Centrale nucléaire - Flamanville

**Demande d'autorisation de
mise en service du réacteur EPR
de Flamanville (INB n° 167)**

Le présent rapport présente les conclusions de l'instruction par l'ASN de la demande d'autorisation de mise en service de l'installation.

Schéma d'implantation des piquages « set-in » concernés

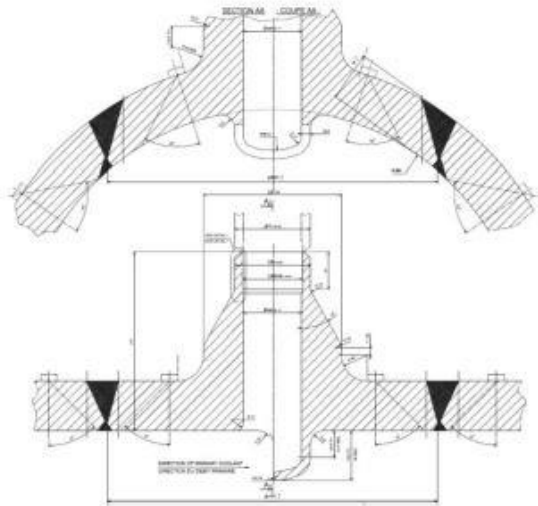
Par courrier du 3 mars 2021, EDF a déclaré à l'ASN un événement significatif pour la sûreté en raison de l'identification d'une analyse incomplète datant de 2006 conduisant à ce que trois soudures du circuit primaire principal du réacteur EPR de Flamanville ont été réalisées en configuration dite « set-in » alors que leur diamètre d'implantation de 507 mm aurait dû conduire à retenir une configuration « set-on ». Les trois piquages concernés sont les suivants :

- aspersion normale du pressuriseur sur la branche froide n° 3 ;
- aspersion normale du pressuriseur sur la branche froide n° 2 ;
- décharge du circuit de contrôle chimique et volumétrique (RCV) sur la branche en U n° 1.

Un changement de conception permettant d'éloigner les cordons de soudures du piquage a été réalisé en cours de projet afin de permettre une meilleure inspectabilité de ces soudures lors des contrôles de suivi en service. L'élargissement consécutif du diamètre d'implantation à 507 mm n'a cependant pas conduit à reconsidérer ces soudures du point de vue du référentiel d'exclusion de rupture. Les soudures de ces trois piquages ont été réalisées en usine en 2011.

Photo et schéma du collier de maintien sur un piquage « set-in »

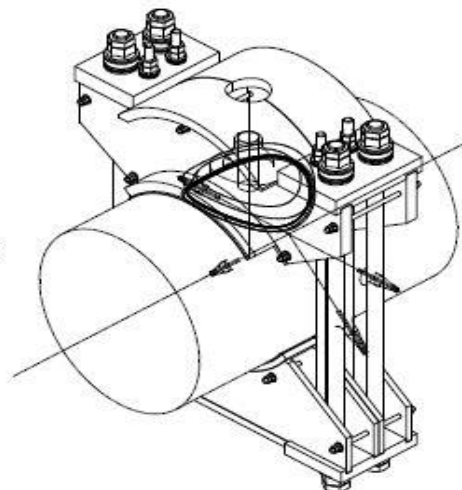
À la suite de la déclaration de cet événement significatif, EDF et Framatome ont examiné les différentes possibilités de traitement de cet écart. EDF a décidé de ne plus retenir les trois soudures « set-in » dans le périmètre du référentiel d'exclusion de rupture et d'installer un collier de maintien autour de chacune d'elle, afin de limiter les conséquences d'une rupture et le débit de fuite associé.

L'instruction menée par l'ASN avec l'appui de l'IRSN a permis de considérer comme acceptable la solution développée par EDF. Toutefois, l'ASN a demandé de renforcer les dispositions de suivi en service et de maintenance de ces colliers et des soudures associées [163].
